03｜S105 输液中心交通核

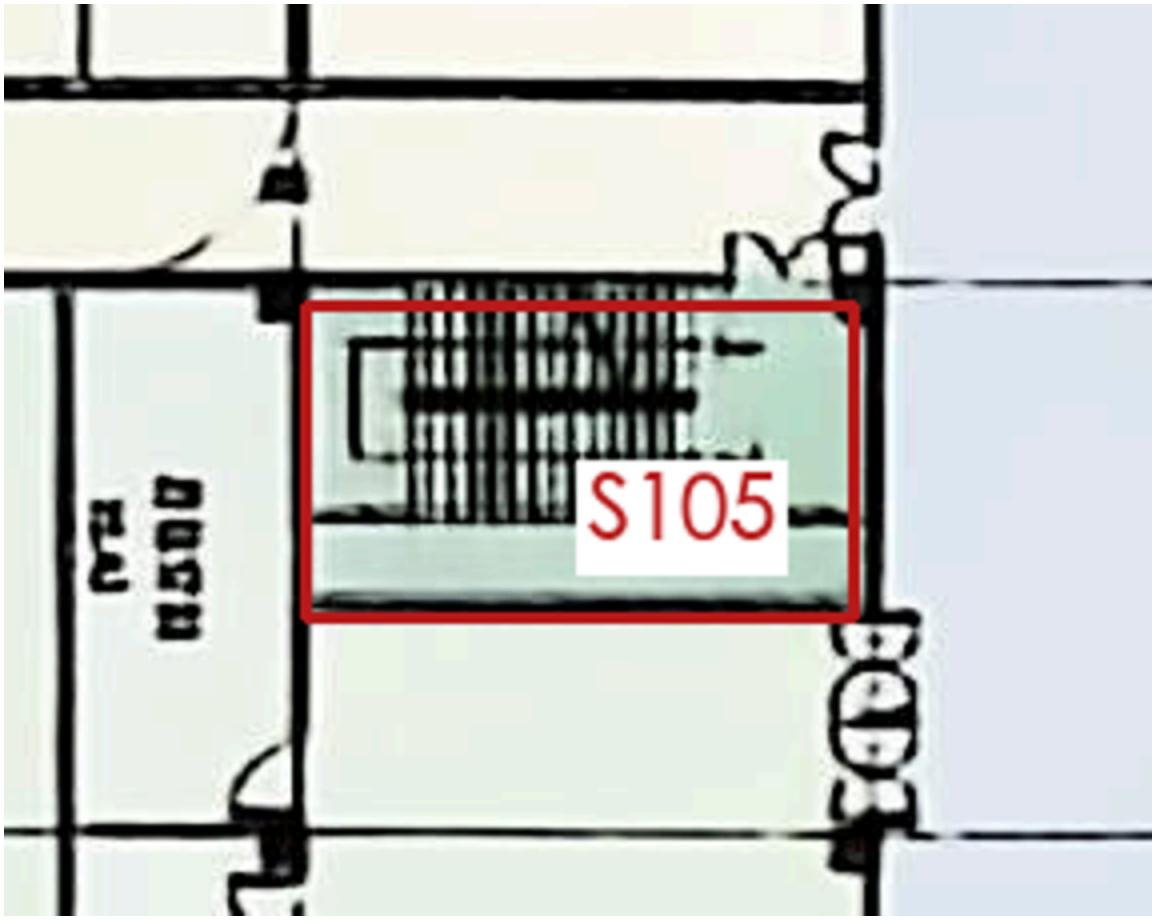
问题：楼梯本体清楚，与候诊区 S106 的人员入口未辨清。请确认直接连接节点或门的位置。

我的判断：该问题仍影响主要交通核或检查 / 治疗空间的直接连接；只需确认所连通道或相邻空间，无需确定施工门位。
